## **DOCUMENTO SINDACI**

### **DISCARICA CEMENTO-AMIANTO**

S. Martino Siccomario, Zinasco e Carbonara al Ticino, per valutare nel dettaglio il nuovo progetto di deposito controllato di rifiuti speciali non pericolosi nei comuni di Cava Manara e S. Martino Siccomario.

Figura 1

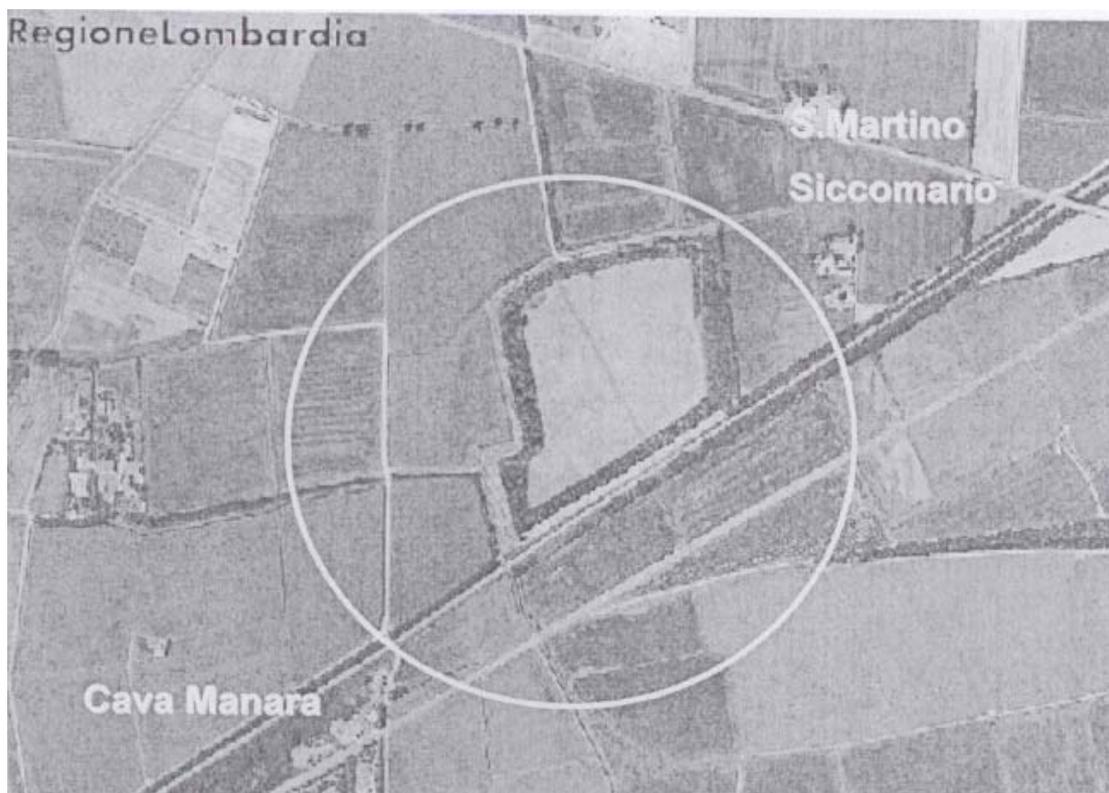
Il progetto originario prendeva in considerazione l'impiego dell'intera cava Villa (figura 1)

Figura 3

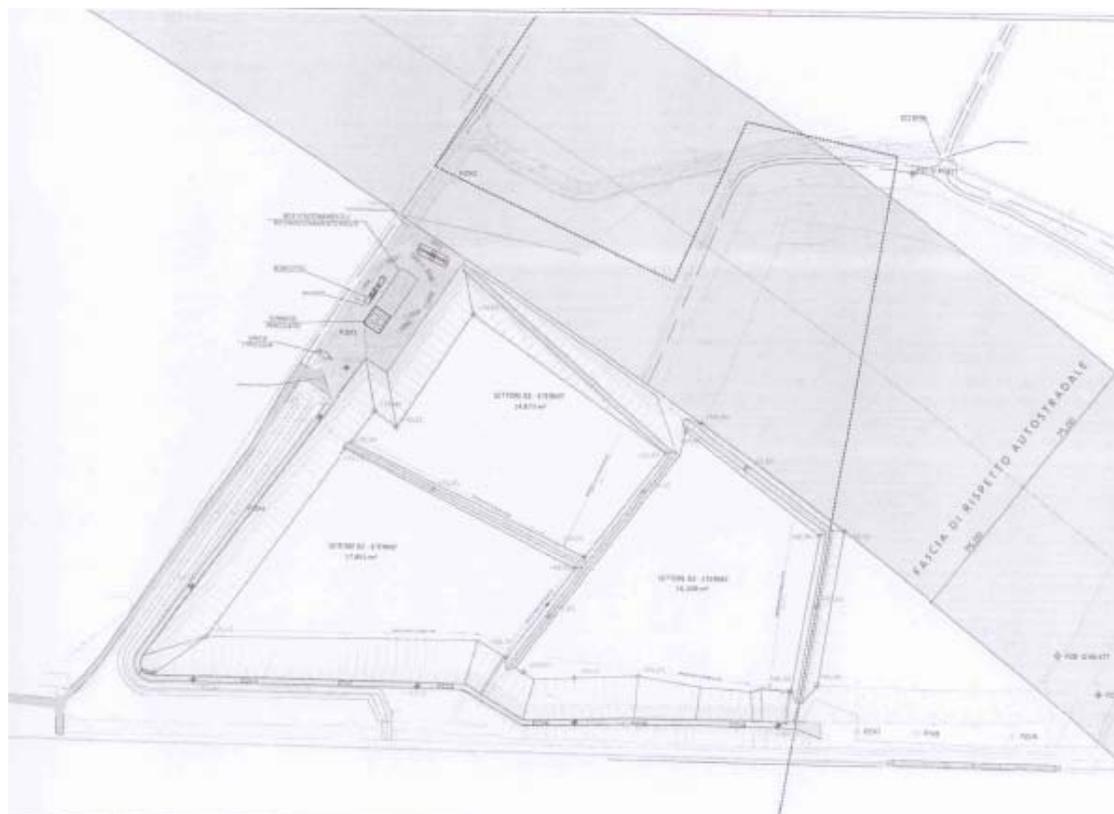
In figura 3 è ben evidente come più di 2/3 della discarica di amianto sia posizionata su terreni esterni all'attuale cava Villa. Ciò comporta una escavazione di sabbia di almeno 420000 mc.
